改善箇所説明図

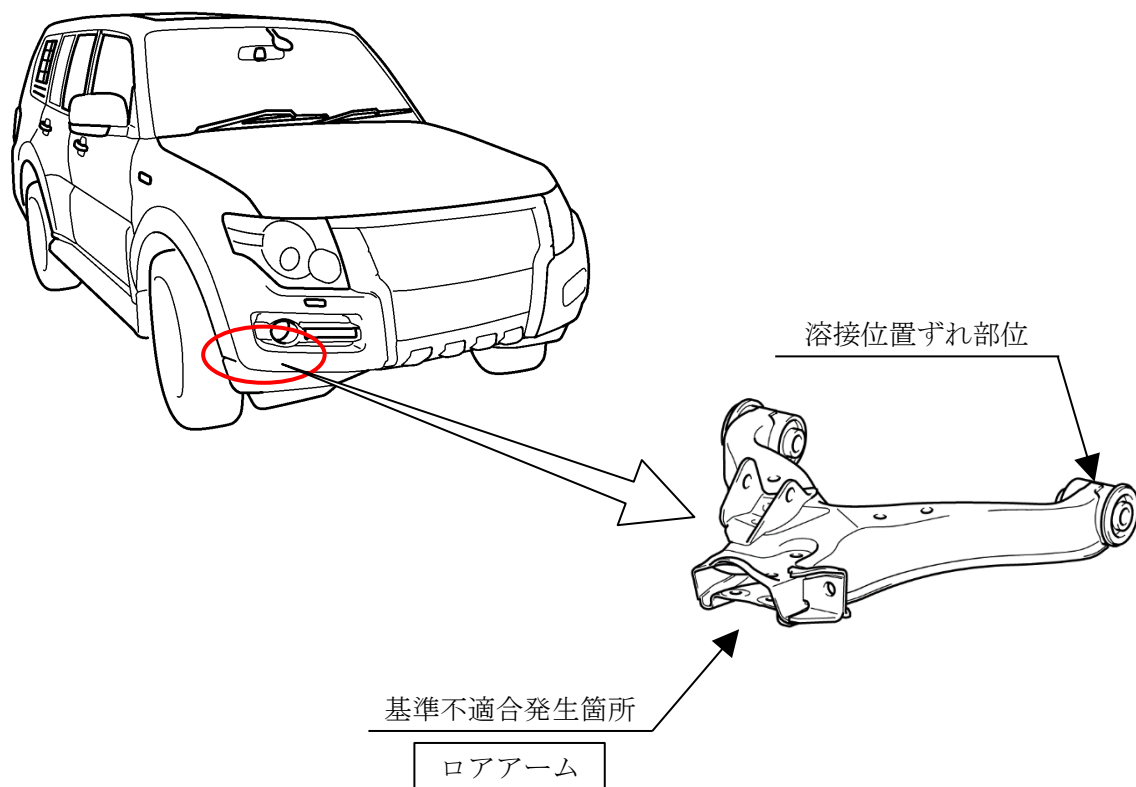
前輪緩衝装置の右側ロアアームにおいて、溶接工程での部品の固定が不十分なため、溶接位置がずれ、溶接強度が不十分なものがある。そのため、制動時の負荷により溶接部位がはがれ、走行が不安定になるおそれがある。

全車両、右側ロアアームを良品と交換する。

注：図中の 内は、交換する部品を示す。

識別：運転者席ドアチェッカーのヒンジにあるピン頭部(車両上側)に、白または黄色ペイントを塗布する。
